整理No： 45M-09-002

協力工場 不良品連絡書

品名 FX5M1-100S-DS Aゼ'ツェン

FX5M1-100S-DSA 不具合に関して

作業要領書

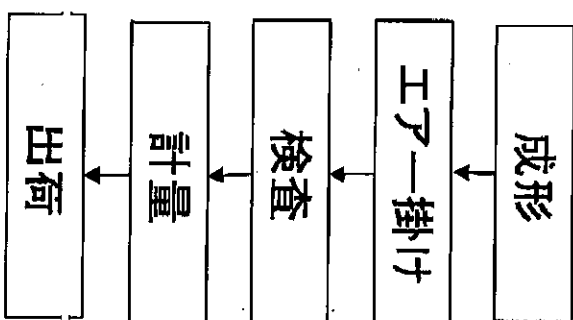
FX5M1-100S-DSA(100芯)において、異物付着のクレームがあり、暫定として以下検査方法を実施する

注意事項(暫定)

製品1個1個をエアー掛けする

顕微鏡(×10)にて裏表検査する

検査品の網は作業前にアルコールで拭く
